„Schulzentrum Heldmanskamp – Erweiterung der Realschule Lemgo“

Dokumentation

Niederschrift der Preisgerichtssitzung am 24.02.2022

6013

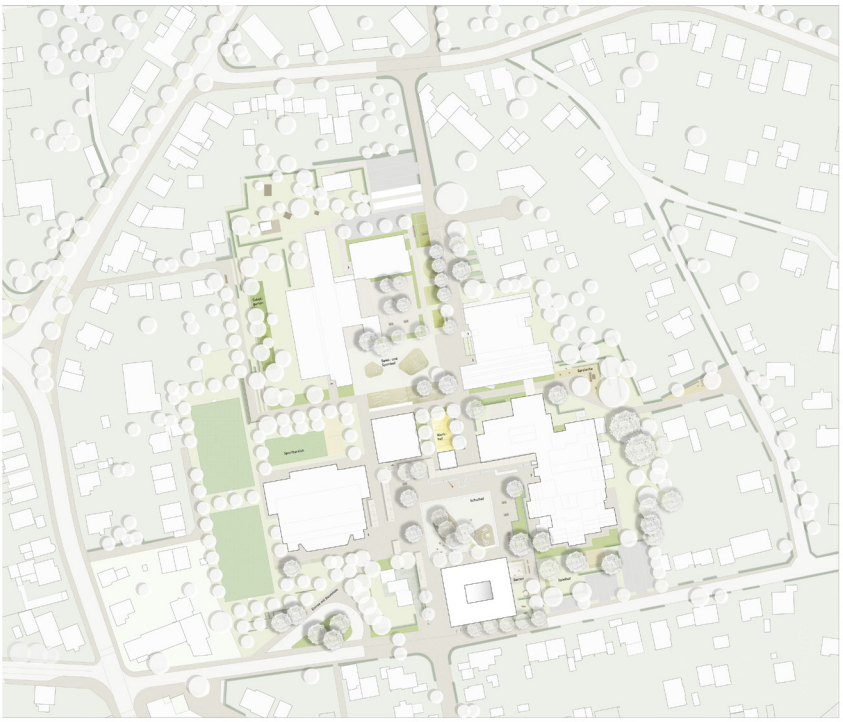
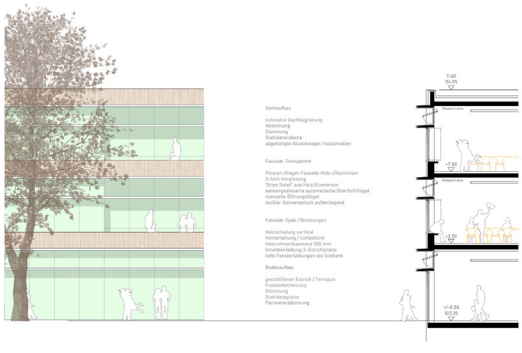
Die Verfasser/innen schlagen einen stringenten Baukörper an der Kleiststraße zum Deilmannbau gelegen vor. Es wäre wünschenswert, wenn der Baukörper zugunsten der Anbindung an die Kleiststraße in Maßen in Richtung des Schulhofes geschoben werden würde.
In Richtung des Denkmals ist eine Grünanlage, bestehend aus Gartenterrasse und Chillgarten angeordnet. Zur Busschleife gelegen ist der neue Eingang des Baukörpers verortet. Diese Position wird kritisch diskutiert und in der Abwägung würde der Eingang zum Schulhof als überzeugender angesehen. Der Umgang mit der Busschleife und dem Angebot der Zuwegung zum Schulhof wird gewürdigt und könnte noch verstärkt werden. Der Schulhof wirkt wohl proportioniert und erzeugt ein Ensemble mit den vorhandenen Baukörpern. Die Ergänzung der Deilmannschen Überdachungselemente wird kritisch gesehen. Ein schöner Beitrag stellt die Entwicklung des denkmalgeschützten WC-Gebäudes zum MINT-Labor mit angeschlossenem Werkhof dar. Dadurch wird auch ein neuer, in sich eigenständiger, Außenraum als Werkhof erzeugt welcher insgesamt einen schönen Baustein in den Außenanlagen darstellt.

Das sinnvoll in zwei Bereiche gegliederte Foyer zentral an einem Forum gelegen erscheint großzügig und ist attraktiver Treffpunkt mit verschiedenen möglichen Nutzungen. Die Lehrküche ist schön zu einer Gartenterrasse gelegen und bietet somit einen guten Bezug zum Außenraum. In den weiteren Flächen des Erdgeschosses ist die sinnvolle Unterbringung der Lehrerbereiche verortet und darauffolgend schließt sich der Ruheraum mit davor liegendem Chillgarten an. Insgesamt ein sehr schön gefügtes Erdgeschoss, welches sich entsprechend in den darüber liegenden Geschossen fortsetzt. Erreicht werden die Obergeschosse über eine eingestellte und gut gestaltete Treppenanlage mit Bezug zum Forum. Davon abgehend erschließen sich die Clusterbereich mit vielfältigen internen Blickbeziehungen und dazugehörigen überdachten Außenbereichen in den Geschossen. Die Erreichbarkeit der Lernterrassen über die Klassenzimmer wäre wünschenswert.

Die Position des Neubaus ist in ausreichendem Abstand zum Baudenkmal. Es fügt sich durch klare Form und zurückhaltende Fassadengestaltung ein, ohne in Konkurrenz zum Denkmal zu treten.

den Schulen. Sorgfältig gesetzte Baumpflanzungen unterstützen die Raumbildung wohltuend. Die sinnvolle Umwidmung des WC-Pavillons in den Raum am Werkhof stärkt diese Mitte als besonderen Ort im Schulleben – mögen die Verfasser/innen für die überplanten WC's Ersatz finden! Für den Ganztagsbereich und die Küche besteht unmittelbare Anbindung an den Freibereich der Schule, der neue Zugang zur Busschleife wird begrüßt. Der seitliche Zugang in den Neubau des Klassentraktes erscheint auch aus Sicht des Freiraums nicht optimal. Die Pilz-Replikate sind unangemessen. Unklar bleibt die Diskrepanz in Bezug auf die Baumreihe an der Südseite des Neubaus - sie fehlen im Modell.

Der Entwurf weist eine hohe Flächenökonomie auf, ist jedoch hinsichtlich der zu erwartenden Nutzungskosten als möglicherweise aufwendiger zu bewerten.

Hinsichtlich Wirtschaftlichkeit und Nachhaltigkeit äußern sich die Verfasser/innen sehr zurückhaltend, insofern sind insbesondere die Lebenszykluskosten zu optimieren. Es ist ein gutes Energiekonzept unter Berücksichtigung eines geringen Instandhaltungsbedarfs zu entwickeln. Der hohe Glasanteil führt ebenfalls zu höheren Lebenszykluskosten.

6006

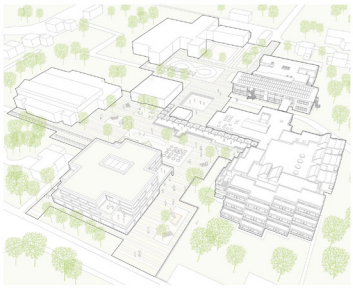
Der neue solitäre Baukörper wird am südlichen Eingang des Schulcampus verordnet.
Er weicht angenehm von der Kleiststraße etwas zurück und bietet östlich einen großzügigen Zugang zum zentralen Hof.
Die quadratische Form des Hauses zeigt bewusst keine Rückseite.

Durch die terrassenförmige, gestaffelte Auflösung der Gebäudeecken wird der Bezug zum denkmalgeschützten Schulgebäude von Deilmann hergestellt. Ebenso wird die Baumasse des dreigeschossigen Hauses in eine angenehme Maßstäblichkeit überführt.

Im Erdgeschoss sind die allgemeinen Bereiche wie Lehrküche, Bücherei und die Räume für die Lehrer/innen organisiert. Die Funktionalität des MINT-Labors ist zu überprüfen.
Der Eingang ist lagerichtig in der Nord-Ost Ecke angeordnet und führt in ein großzügiges Forum. So entsteht innen ein Ort der Begegnung mit vielfältigen Nutzungsmöglichkeiten als neuer schulischer Treffpunkt.

Um den zentralen, mit einem Glasdach gedeckten Luftraum herum sind in den beiden Obergeschossen die Jahrgangscluster richtig und gut angeordnet.
Es gibt großzügige große Lernräume und die Differenzierungsräume haben Zugang zu den Terrassen. Ergänzend gibt es zwei Treppenhäuser um die baulichen Rettungswege sicherzustellen sowie kleine dezentrale WC-Einheiten.

Die Flächen sind eher üppig bemessen und bieten unter anderem auch aufgrund dessen hohe Aufenthaltsqualität. Die Gebäudekennwerte weisen hierdurch die Wirtschaftlichkeit im oberen Bereich aus.

Die Baukonstruktion und die gewählte Formensprache sind angemessen für die Aufgabe und den Ort. Kritisch werden die nicht überdachten Bereiche im Hinblick auf Nutzung und Erhalt diskutiert.

Grundsätzlich ermöglicht die städtebauliche Konfiguration gute und maßstäbliche Außenräume, die qualitative Hierarchisierung zwischen den heute gleichwertigen Zugängen wird allerdings kritisch bewertet. Der Neubau verzichtet zwar auf einen Bezug zum Außenraum im Erdgeschoss, bietet aber schlüssige Alternativen durch die Terrassen und Loggien unter Berücksichtigung der vorbenannten Nachteile.

Die Verfasser/innen haben sehr gute Ansätze hinsichtlich der Nachhaltigkeit in dem Entwurf eingebracht. Die Gebäudehülle und -konstruktionen sind besonders hervorzuheben. Die große Bruttogrundfläche und die schlechte Flächenökonomie führen zu Nachteilen hinsichtlich der Wirtschaftlichkeit. Es ist jedoch davon auszugehen, dass mit einer Überarbeitung mehrerer Details noch gute Lebenszykluskosten erreicht werden können.

6002

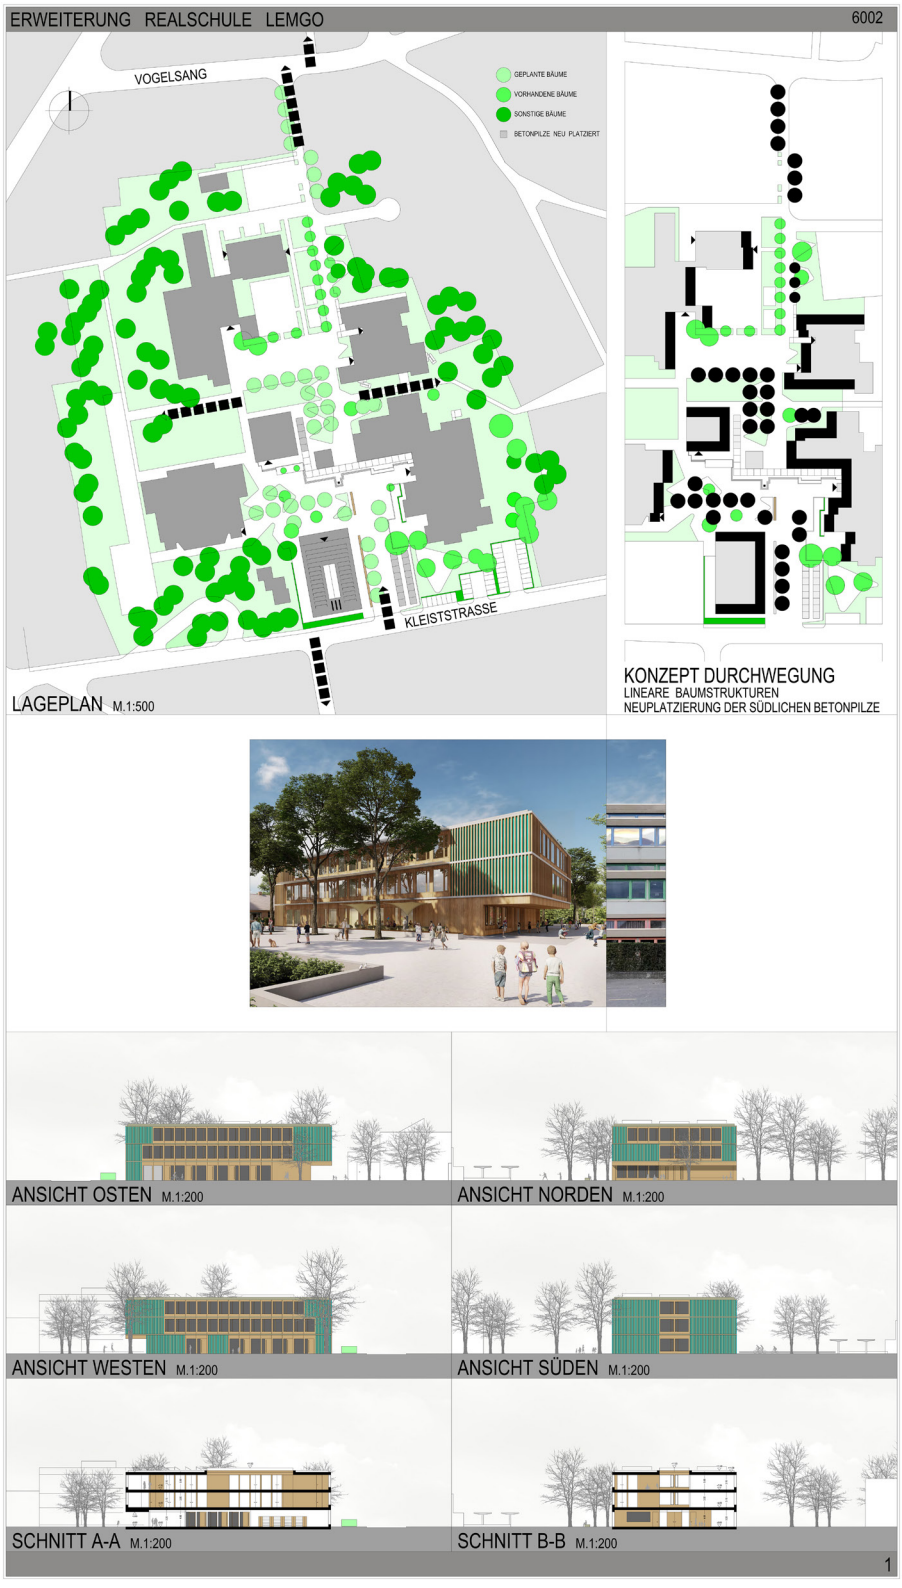
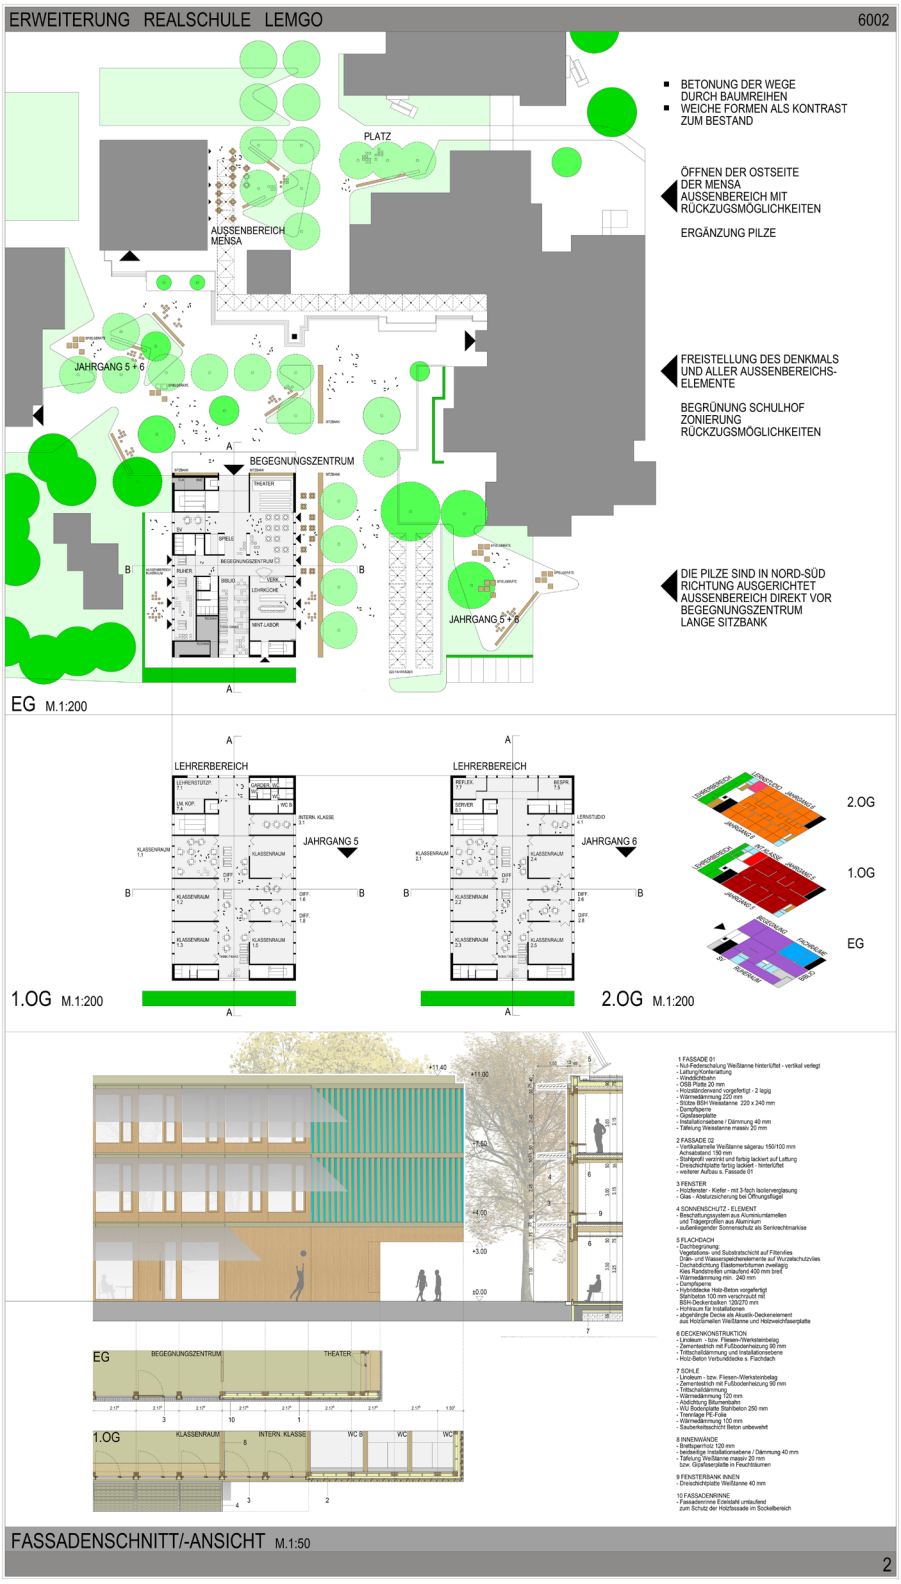
Der Neubau ergänzt das bestehende Gebäudeensemble durch ein klares rechteckiges Volumen, das sich in Nord-Süd-Richtung orientiert und im respektvollen Abstand zum denkmalgeschützten Deilmannbau verortet ist. Damit schafft er eine großzügige Wegeverbindung von der Kleiststraße auf das Campusgelände und stärkt die vorhandene Nord-Süd-Achse.

Der Neubau wird über den großzügigen und durch die Baukörper gefassten Schulhof von Norden betreten. Die Auskragung der beiden Obergeschosse schafft einen überdachten Eingangsbereich mit Sitzgelegenheiten, der das geschützte Ankommen und Treffen vor dem Schulgebäude ermöglicht. Durch den Haupteingang gelangt man zuerst in das offene Begegnungszentrum, das als zentraler Gemeinschaftsbereich in seiner Gestalt und Proportion überzeugt. Es öffnet sich nach Osten mit einer großzügigen Verglasung zu einem möblierten Außenbereich, der auch für die angrenzende Lehrküche eine wertvolle räumliche Ergänzung im Ganztagsbereich darstellt. Direkt angebunden an die ”Mitte” ist auch die Bibliothek, die aber in ihrer Proportion und Ausrichtung wenig überzeugt. Der Ruheraum orientiert sich nach Westen und bietet den Schüler/innen mit der dazugehörigen Terrasse einen wertvollen Ort im trubeligen Schulalltag. Insgesamt ist den Verfasser/innen mit dem Erdgeschoss eine überzeugende Umsetzung der geforderten Ganztagsbereiche gelungen.

Die Lehrerbereiche sind auf den beiden Obergeschossen jeweils an der nördlichen Stirnseite des Clusters mit Blick auf den Schulhof untergebracht. Damit ist die räumliche Nähe zu den Lernbereichen und damit zu den Schüler/innen der Erprobungsstufe sichergestellt. Allerdings stellt die Verortung des Besprechungsraums in Bezug auf die Erreichbarkeit von Besucher/innen/Eltern eine Herausforderung dar.

Das Holz-Stützraster ermöglicht für die Nutzung der Lerncluster sowie für zukünftige Entwicklungen und Veränderungen einen hohen Grad an Flexibilität. Die Anmutung der Fassaden wird jedoch kritisch bewertet.
Insgesamt stellt der Entwurf einen wertvollen Beitrag in dem Verfahren dar.

Der Entwurf ist hinsichtlich der Wirtschaftlichkeit positiv zu beurteilen, jedoch in mehreren Punkten nicht optimal. Der kompakte Baukörper führt zu mittleren Lebenszykluskosten. Die Fassadengestaltung ist beispielsweise im Punkt Sonnenschutz/Verschattung kritisch zu bewerten. Mehrere dargestellte Materialien haben eine kurze technische Nutzungsdauer.

6004

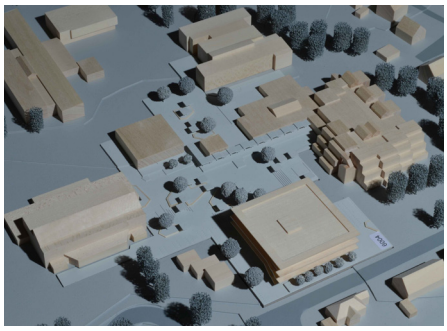
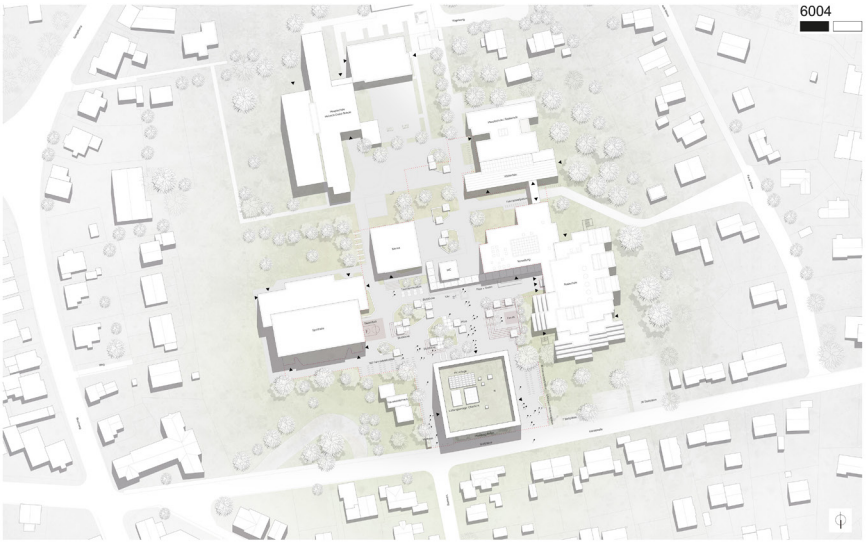
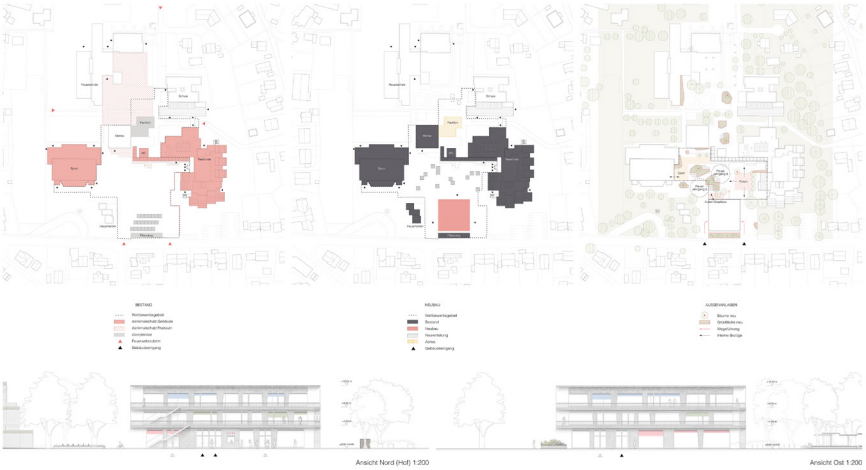
Die unsortierte Positionierung der Pilze ist unklar und erfüllt nicht den ursprünglichen Zweck. Die Absicht von Herr Prof. Deilmann bestand darin, dass die einzelnen, vorhandenen Baukörper mit den Pilzen verbunden werden.

Das geplante Schulgebäude ist von drei Seiten (Norden, Osten, Westen) erschlossen, die die Bewegungsströme aufnehmen und geordnet weitergeben sollen. Dies wird kritisch diskutiert. Der Haupteingang für das Gebäude liegt an der Nordseite und ist überdacht. Konzeptionell sind die umlaufenden Balkone unerlässlich, da sie in Ihrer Entwurfsidee einen Schwellenraum zwischen innen und außen herstellen und weitere Funktionen erfüllen. Die Brüstungen sind transparent dargestellt.

Die planungsrechtlichen Kriterien sind erfüllt, da sich der Baukörper in das durch Schulnutzung geprägte Umfeld einfügt. Bauordnungsrechtliche Bedenken ergeben sich durch die dargestellten Rettungswege, die über die Laubengänge verlaufen. Die brandschutzrechtlichen Hürden sind unbedingt zu klären.

Durch die Positionierung des Neubaus entstehen gut proportionierte Hofsituationen. Die beiden Eingangsbereiche links und rechts des Baukörpers sind im Gegensatz zum Entwurf von Deilmann hierarchisiert und unklar ausformuliert. Die Auseinandersetzung mit den „Pilzen“ überzeugt in der räumlichen Anordnung und in der Kombination mit den Bäumen nicht und stellt keinen angemessenen Umgang mit dem Denkmal dar. Das vorgeschlagene Forum ist nicht barrierefrei.

Der Entwurf verfügt über eine mittlere bis hohe zu erwartende Wirtschaftlichkeit. Die Verfasser/innen haben gute Elemente hinsichtlich der Ökonomie und Ökologie eingebracht. Ansätze im Bereich der Fassadengestaltung sind kritisch zu hinterfragen. Die vorgeschlagene Konstruktion führt zu kurzen technischen Nutzungsdauern, dies verringert die Wirtschaftlichkeit.

6012

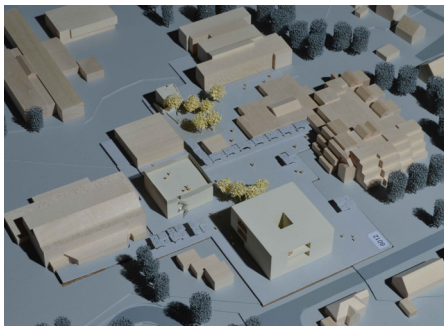
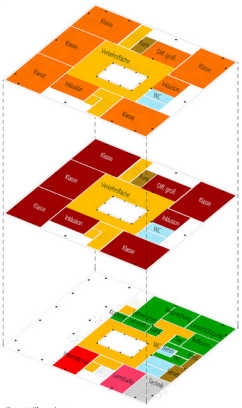
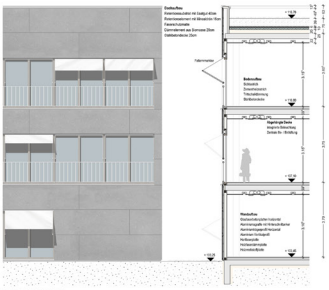
Die Arbeit bietet drei Baukörper an, auf die die geforderten Funktionalitäten verteilt werden. Neben einem Klassenhaus mit Jahrgangsclustern an der Kleiststraße und einem Forum mit den multifunktional genutzten Räumen, der vor die Sporthalle gesetzt wurde, wird ein MINT-Turm angeboten, im Übergangsbereich zur Heinrich-Drake-Schule platziert. Zu würdigen ist damit ein spielerischer Umgang mit dem Städtebau, der versucht, durch Auflösung der Baumassen und ihre lockere Verteilung auf dem Campus respektvoll kleinere Einheiten zu kreieren, die den Deilmann-Denkmalen ihre Wirkung belassen. Gelungen ist das insbesondere beim in der Wirkung dreigeschossigen Forum nur sehr bedingt, da es die Beziehungswirkung von Realschule und Sporthalle bricht, die Rettungssituation beeinträchtigt und auch funktionale Schwierigkeiten und eine räumlich schwierige Situation zur Sporthalle schafft. Auch aus denkmalpflegerischer Sicht ist die Positionierung in der Freiflächenachse der beiden Großbaukörper nicht angemessen und stört den bauzeitlichen Ansatz der Gebäudeanordnung. Die damit geschaffenen Außenräume wären gleichwohl gut proportioniert, mit angemessenem Grünanteil und ökologischen Funktionen versehen. Positiv ist auch der Zugang zur Busschleife.

Das Raumprogramm wird übererfüllt und durch die Zersplitterung ist die Arbeit ökonomisch schwach. Hohe Gebäudehüllflächenanteile haben schlechtere Energieeffizienz und hohen Unterhaltungsaufwand zur Folge. Die pädagogische Arbeit wird durch lange Wege, im Schulalltag schwer handelbare räumliche Situationen wie Dachterrassen und geteilte Aufsichtsanforderungen nicht unterstützt. Die Raumqualitäten in den Gebäuden selbst wird als im Vergleich durchschnittlich beurteilt, was im Klassentrakt durch einen kleinen Innenhof gewährleistet wird. Die Barrierefreiheit in Bezug auf die Nutzung der Dachflächen ist bei zwei von drei Gebäuden nicht gewährleistet. Es handelt sich um eine durchaus zulässig baubare Arbeit, die vor allem durch ihren alternativen städtebaulichen Ansatz überzeugt.

Den Anforderungen des Klimaschutzes wird der Entwurf in beispielgebender Weise gerecht. Die Renaissance des Waschbetons fügt sich in das Bild einer Idee jenseits des Mainstreams. Dass man auch sein Handwerk versteht, belegt der Vorschlag für die neue Wegeanbindung zur Busschleife.

De Entwurf liegt bezüglich der Wirtschaftlichkeit im mittleren bis oberen Bereich. Verschiedene Entwurfsideen wie der Dachaufbau mit den Retentionselementen werden positiv bewertet. Die aufgeteilte Kubatur führt zu großen Hüllflächen und wirtschaftlichen Nachteilen. Das angebotene Energiekonzept ist sehr wenig aussagekräftig. Auf eine ausschließliche maschinelle Be- und Entlüftung sollte verzichtet werden, öffenbare Fenster oder Lüftungsflügel sind zu bevorzugen.
